**INFORME CONSOLIDADO DE LA EVALUACIÓN
DECLARACIÓN DE IMPACTO AMBIENTAL DEL PROYECTO “Parque Punahuel”**

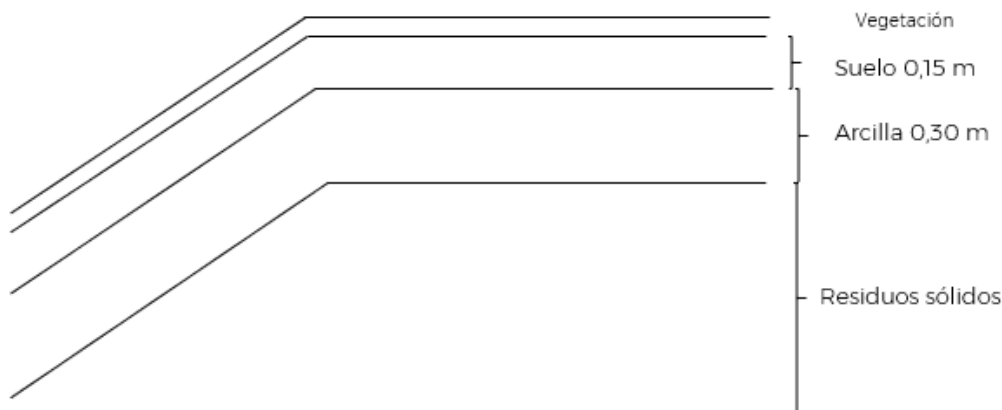
¿Cuál es el material de cobertura diaria a usar? ¿Qué granulometría tiene? y ¿Qué composición de tipo de suelo? Se debe especificar sus propiedades físicas, como tasa de infiltración, capacidad de campo, etc. ¿Dónde está el estudio de suelos (edafología)?

Figura. Carta IGM – relación con ubicación de emplazamiento proyecto.

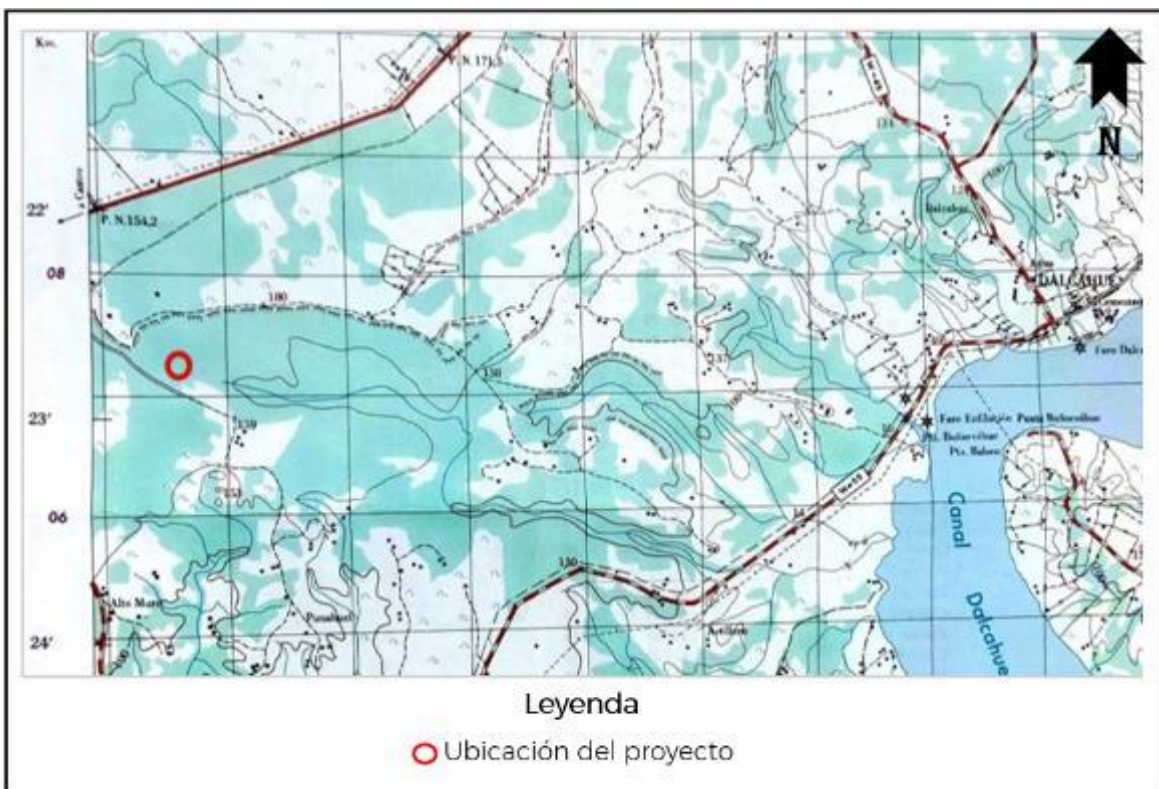
Por último, se refuerza que tal pradera no está como un cuerpo de agua reconocido en la carta IGM del lugar (carta IGM H-088 Dalcabue escala 1:50.000), como se observa en el extracto de esta presentado en la siguiente figura.

Figura. Relación proyecto v/s Cuenca río Puacura.

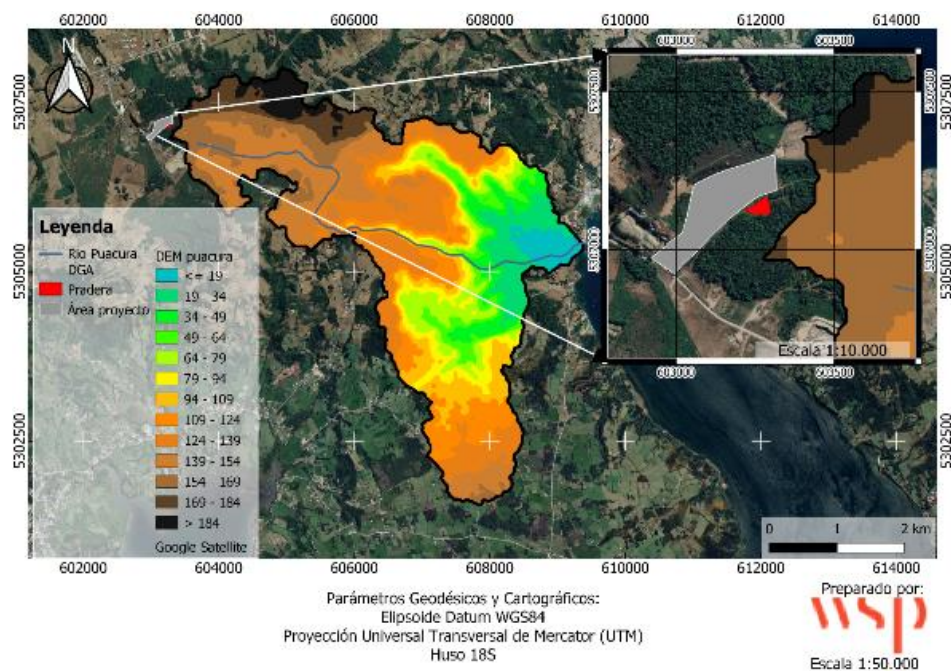
Por otra parte, la pradera se encuentra fuera de la cuenca hidrográfica de dicho cauce, (siguiente figura), por ende, los escurrimientos superficiales que llegasen a acumularse allí no tienen relación con los escurrimientos superficiales hacia el río Puacura.

Figura. Isolíneas del nivel freático en msnm en el área de estudio.

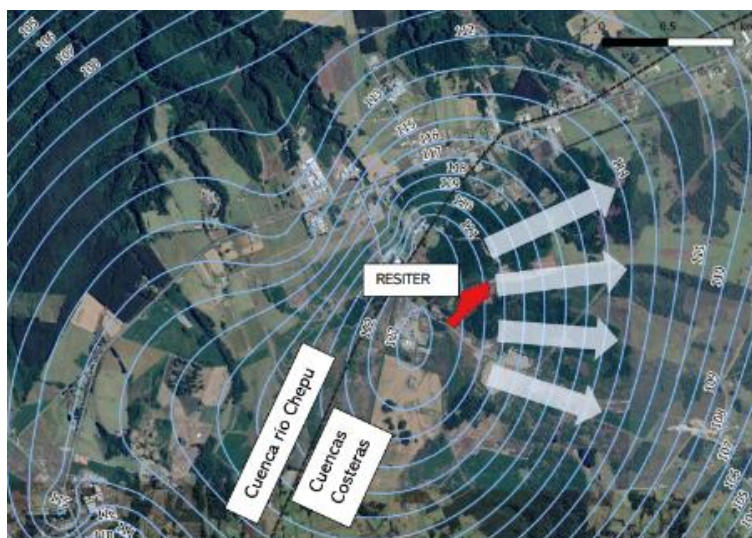
Además, y respecto a la infiltración en la pradera, no habría relación napa/río pues en base a informe hidrogeológico, y el mapa de isolíneas del nivel freático en la zona de estudio (ver siguiente figura), donde comienza el río Puacura, dicho nivel se encuentra alrededor de los 117-118 msnm, mientras que el río se encuentra a una cota de 158 msnm, lo que significa que tienen una diferencia de 39-40 m.

Figura. Ubicación de pozos cercanos a emplazamiento del proyecto

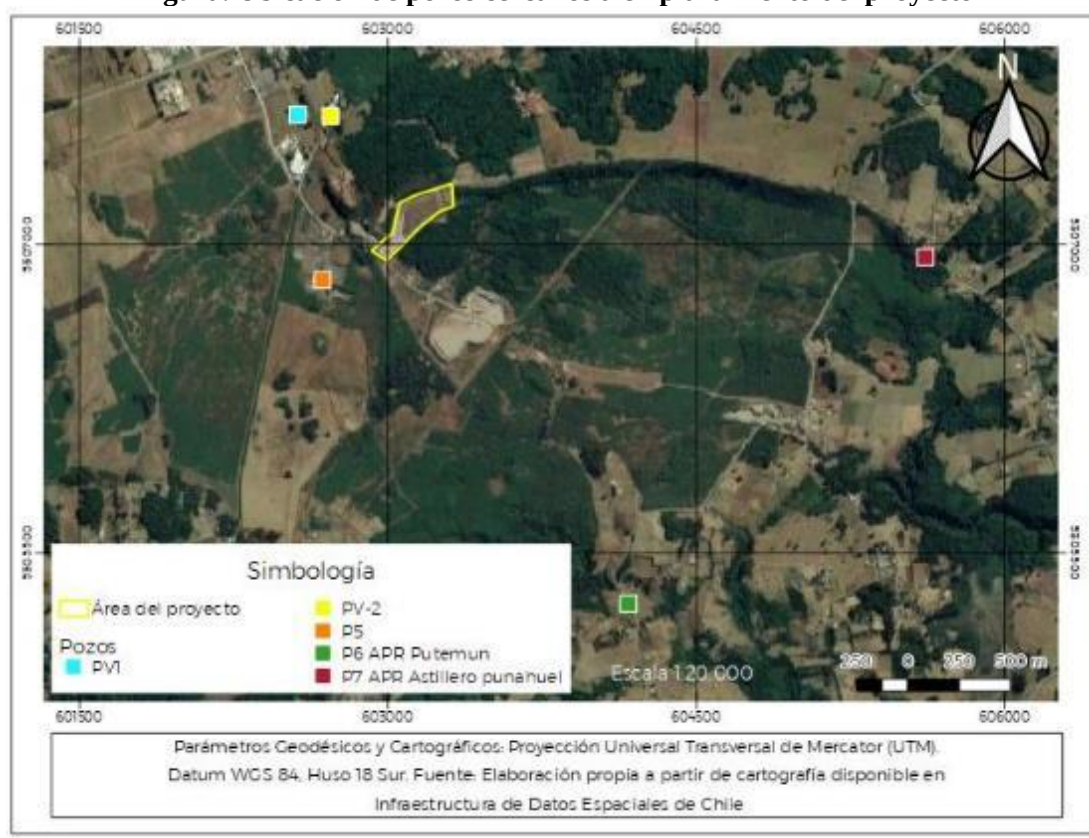
El titular ha señalado que, si bien se hizo el catastro de los 12 pozos que en la figura de referencia se indican, esto fue efectuado de modo de recolectar la mayor cantidad de información respecto a la hidrogeología de la zona, no obstante, en la etapa de análisis de los datos, no todos los pozos fueron seleccionados pues su aporte no era relevante en los cálculos, es así como en este caso, por ejemplo, para los cálculos de la dinámica de las aguas subterráneas se seleccionaron los pozos denominados como P-5, P-6, P-7, PV-1 y PV-2, a partir de los cuales se generaron los mapas de isolíneas del nivel freático. Ellos están distribuidos de manera relativamente uniforme en el espacio. Ver imagen
